改善箇所説明図

ボンネットのラッチ及びワイヤー

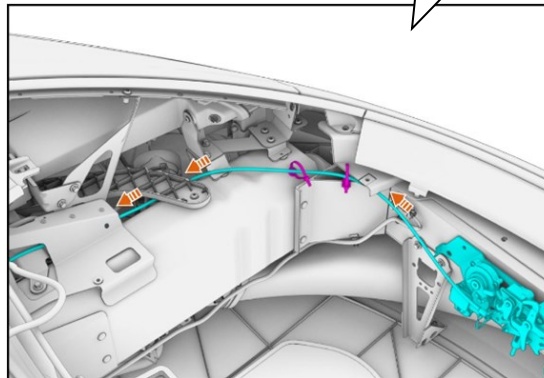
基準不適合発生箇所

ボンネットのラッチ及びワイヤーにおいて、ワイヤーの設計が不適切なため、走行時の振動等によりワイヤーにテンションが掛かることがある。そのため、ラッチが作動し、最悪の場合、走行中にボンネットが開き、運転者に必要な視野が塞がれるおそれがある。

全車両、ボンネットラッチ及びワイヤーを対策品に交換する。

- ・改善実施済車は、運転者席側ドア開口部のドアロックストライカー付近に、外－３８８９のステッカーを貼付する。
